Bilag 8 Notat om henvendelser modtaget i høringsperioden

1. september 2022

Sagsnummer
2022-0071221

Plan, Analyse, Ressourcer og
CO2-reduktion
Byplan Vest
Njalsgade 13
2300 København S

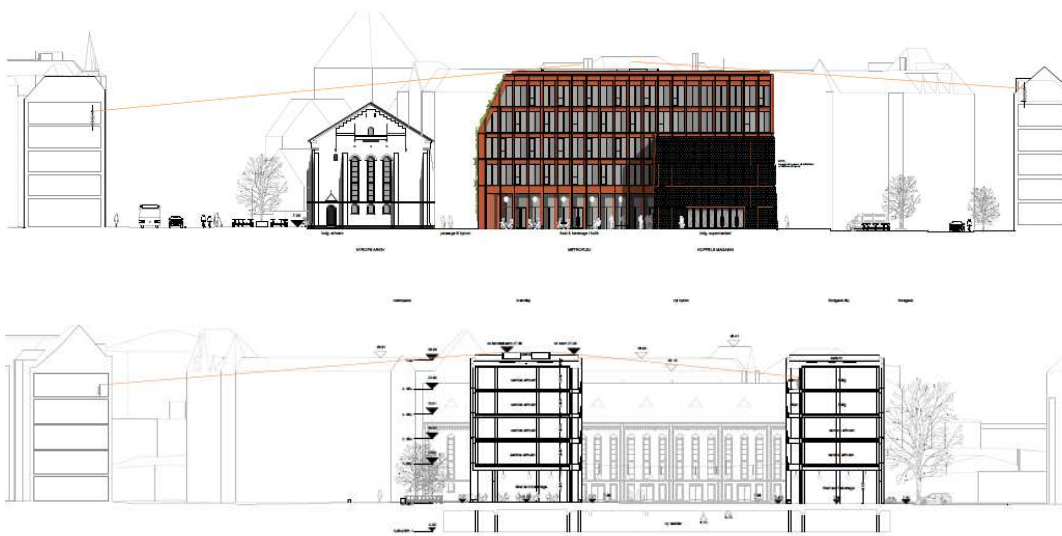
- 3 indsigere har fået opfattelsen at der bygges et højhus, som de er imod (nr. 3, 4, 11 (+tillæg 58)).
- 2 indsigere (nr. 56, 59) mener, at Koppels bygning kan nedrives og nybygges ungdomsboliger.
- 1 indsiger (nr. 57) mener, at det er fint med nybyggeri og spændende at kombinere de eksisterende bygninger med nyt.
- 1 indsiger (nr. 3) mener at der kan bygges maks. 5 etager.
- 1 indsiger (nr. 39) mener, at det er godt at Koppels bygning er inddraget i planen, og at der arbejdes med en højde, der svarer til omgivelserne.
- Herudover har bygherre (nr. 63) ønsker til revision af byggefelt og højde på teknik på tag.

I kommuneplanen er fastlagt en mulig højde på 24 meter. I lokalplanen fastlægges en højde på 20 meter for at tilpasse byggeriet til skalaen i området. Som det fremgår af byherres snit-tegninger er byggeriet ikke højere end de omgivende karréer.

- Lokalplantegninger 5b Omfang
-Byggefeltet justeres. Konsekvensrettes på alle øvrige lokalplantegninger.

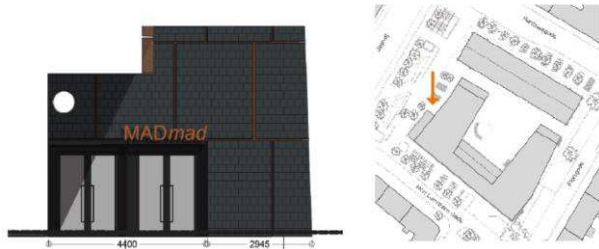
Bygherre (nr. 63) ønsker større åbenhed i stueetagens facade mod byrum (facade h på lokalplantegning 6a) i modulets fulde bredde i 1-2 etage (dobbelthøj) på i alt 13,5 m, hver etage for sig.

Bygherre ønsker også, at min. bredde ændres for sideindgang til supermarked fra 4 m til 4,5 m så det går op med modulmålet på 2x2,25 m.

De i lokalplanforslaget muliggjorte vinduesbredder er vist til venstre.

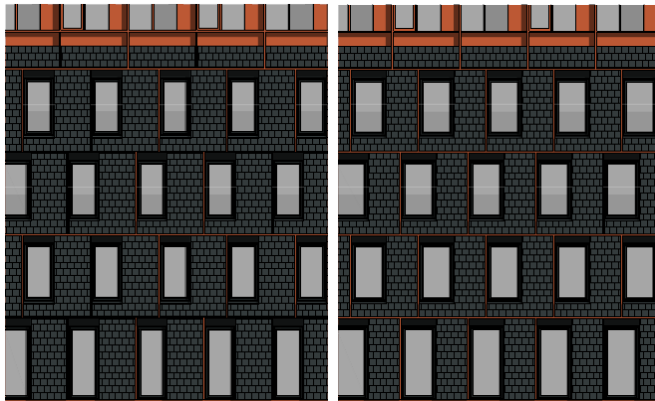
Bygherre (nr. 63) ønsker at bredde på vindueshuller på bygningen langsider (facade f og h) forøges af hensyn til dagslys i boliger, da beregning (med 10%-reglen) viser, at der er behov herfor. Bredden på murhuller ønskes forøget med 16 cm (se illustration nedenfor til højre). Alternativt ønskes bredden forøget yderligere til 21 cm. Bygherre ønsker, at der i lokalplanen gives mulighed for, at der kan arbejdes med begge bredder.

- § 7, stk. 1. Bevaringsværdig bebyggelse
j) "Vinduer kan være maks. én etage i højden... Langs facade g kan huller til vinduer, døre og franske altaner være maks. 0,9 m i bredden. **Langs facade g kan der kun laves huller til vinduer i 3 og 4 etage indenfor maks. 2 moduler (3,6 m) i bredden (ét hul pr. etage, placeret i højre side af gavlen)."**
- Lokalplantegninger
Nr. 6a Ydre fremtræden (bevaringsværdig bebyggelse)
-Lyserød facadelinje for facade g er gjort mindre.
- Redegørelse
-Redegørelsen konsekvensrettes som følge af ændringen.
